**Avis délibéré de la mission régionale d'autorité  
environnementale sur le parc photovoltaïque présenté  
par le groupe Valeco sur la commune de Sainte-Agathe-  
La-Bouteresse (42)**

**Avis n° 2021-ARA-AP-1144**

**Avis délibéré le 25 mai 2021**

Figure 3 : Plan de masse du projet (source : étude d'impact p.238)

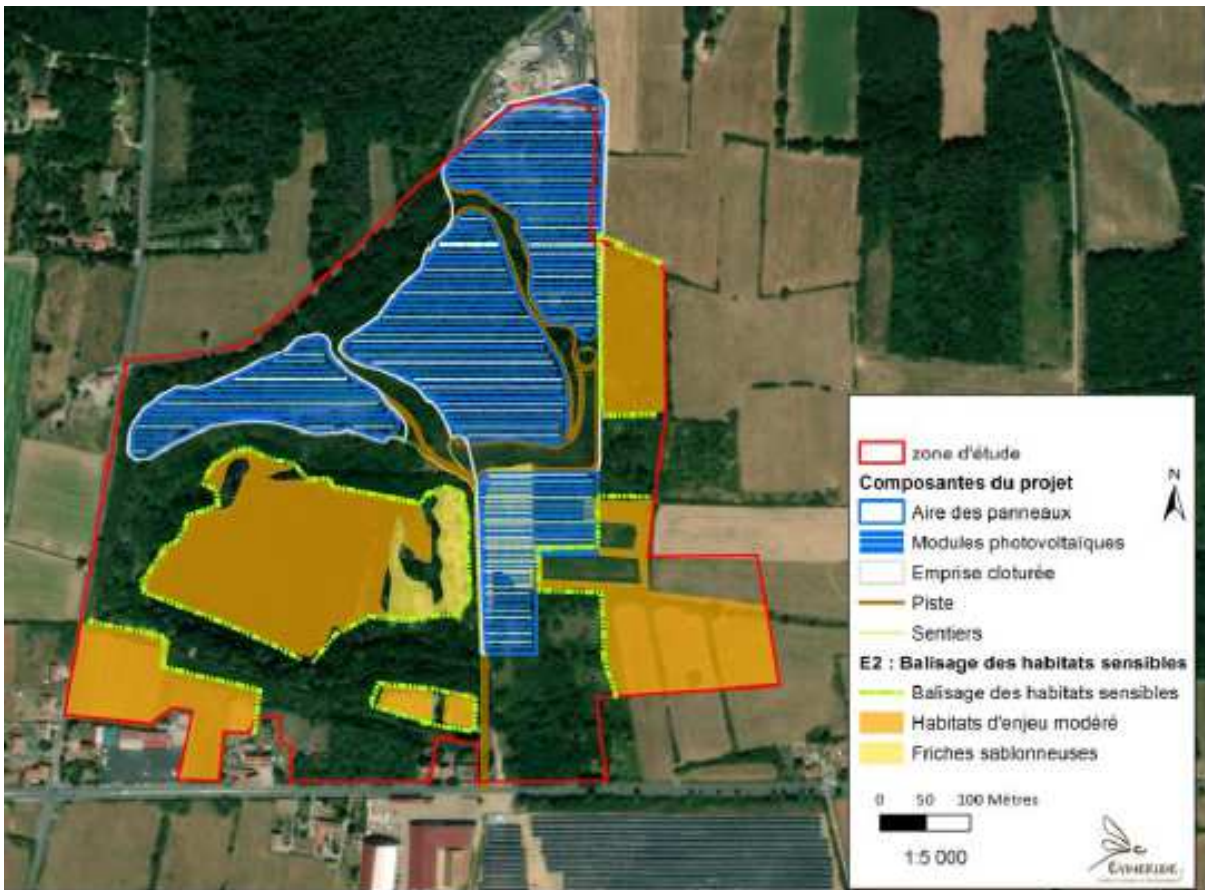
Le plan de masse fourni est de qualité très médiocre. À défaut une autre figure est fournie (cf figure n°3).

Le raccordement du poste de livraison du parc photovoltaïque au réseau électrique public est prévu au poste-source de la commune de Montverdu, situé à 4,6 km au sud du projet. Les incidences environnementales de ce raccordement, que le dossier qualifie de faibles, ne sont pas précisément évaluées. Le tracé de raccordement prévisionnel est présenté en page 57 de l'étude d'impact (EI). Il est indiqué en page 231 que « ces raccordements souterrains peuvent être réalisés aux bords d'axes routiers qui existent déjà ». Ce raccordement fait partie intégrante du projet, au sens du code de l'environnement (article L. 122-1), même s'il est réalisé par un autre maître d'ouvrage et dans un calendrier différent. Il doit donc être présenté et évalué de manière détaillée dans l'étude d'impact.

**L'Autorité environnementale recommande de compléter l'étude d'impact par une présentation des caractéristiques du raccordement du parc au réseau électrique public, d'évaluer ses incidences et de prévoir les mesures d'évitement, de réduction et de compensation adaptées.**
